PORTO DI CAGLIARI

ADEGUAMENTO TECNICO FUNZIONALE AL PIANO REGOLATORE PORTUALE DI CAGLIARI

Relazione tecnico - illustrativa

Adeguamento Tecnico Funzionale
PORTO CANALE
Sottozona H4
(Terminal Ro Ro tutto merci)

- PARTICOLARE AVAMPORNO OVEST DEL PORTO CANALE:
ZONIZZAZIONE P.R.P. APPROVATO NEL 2010 -

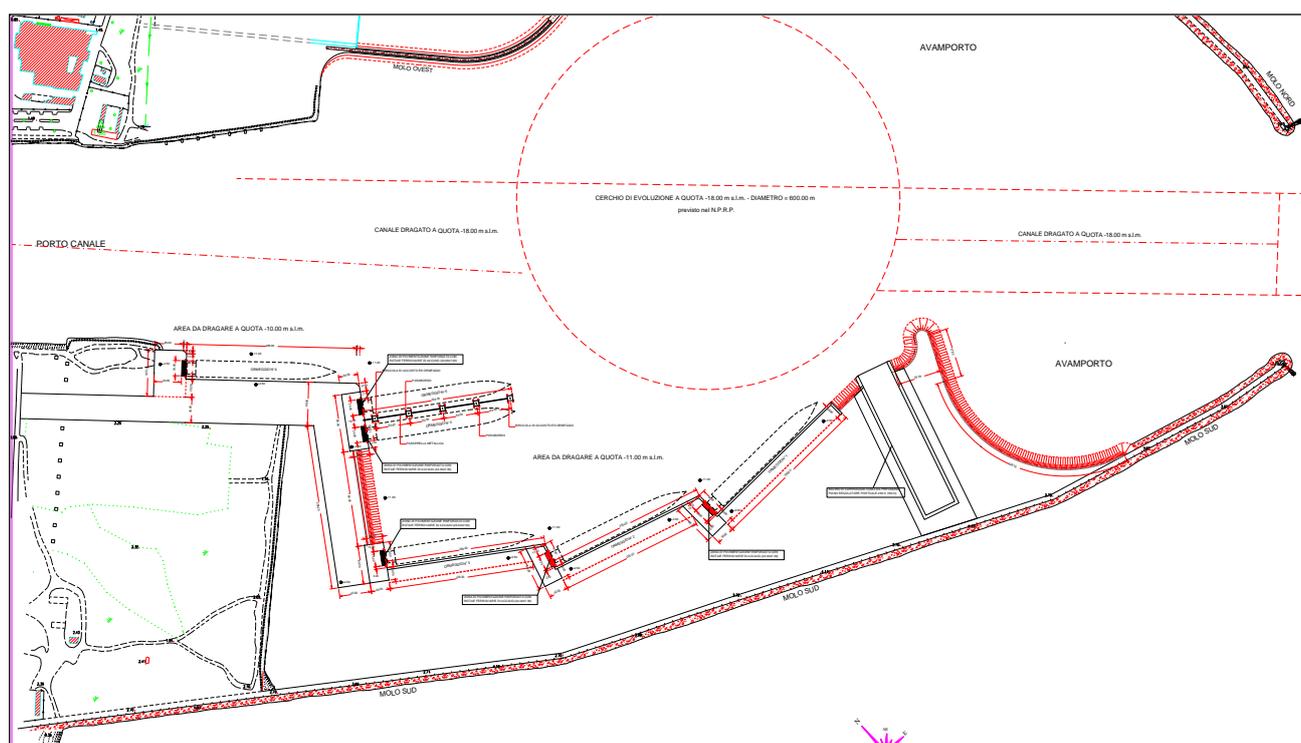
In particolare, in merito alla realizzazione del Terminal Ro Ro nell'avamposto ovest del Porto Canale (Sottozona H4) aveva segnalato quanto di seguito indicato:

“si ribadisce la necessità di pervenire alla definizione di un più idoneo assetto planimetrico delle opere relative al terminale Ro-Ro nel bacino avamportuale del Porto Canale. Ciò alla luce di considerazioni sia relative ai livelli di agitazione interna nel bacino medesimo che connesse ai profili di funzionalità e sicurezza della accessibilità nautica della nave portacontainer di progetto. Allo scopo, sembra inevitabile la ricerca di una soluzione che individui una collocazione più arretrata e più protetta, anche se ciò dovesse eventualmente comportare un minor numero di accosti”.

- FASCIA DI RISPETTO DI 300 m -

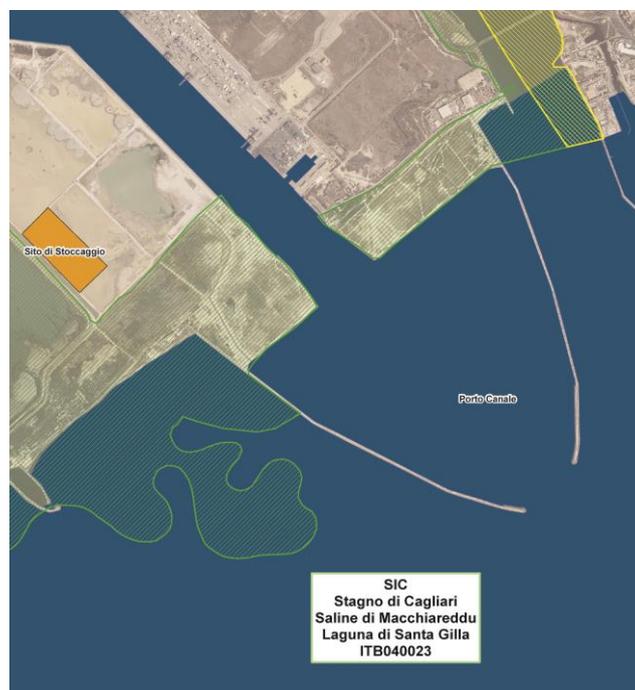
Sempre nelle Norme di Attuazione occorre prevedere una **fascia di rispetto di 100 m su ambo i lati del prolungamento della SS195**, che rimanga inedificata potendosi realizzare unicamente la viabilità di accesso al Terminal ed i relativi sottoservizi.

Ciò al fine di tener conto di quanto rappresentato dall'allora Ministero dei beni Culturali nella procedura di VIA del 1° lotto dell'intervento, che ha chiesto il riconoscimento delle qualità paesaggistiche di cui al DM 01/03/1967 che riconosce nella **"spiaggia della Plaia in Cagliari, [non più esistente con la realizzazione negli anni '80 del Porto Canale] una zona di notevole interesse pubblico perché costituisce un esteso belvedere dal quale si gode la vista di un ampio specchio di mare fra i promontori di Pula e della Sella del Diavolo, nonché, verso terra, la visuale di un quadro panoramico limitato dai monti di Pula, comprendente in primo piano lo stagno e le saline dette di Macchiareddu, decreta la zona sita nel territorio del comune di Cagliari"**.

Non è ammessa l'edificazione nella fascia di rispetto posta a 100 m dalla viabilità di accesso al Terminal, corrente lungo il prolungamento della SS195.

In tale area potrà essere realizzata esclusivamente la viabilità di accesso al Terminal e relativi sottoservizi per le utenze del medesimo.
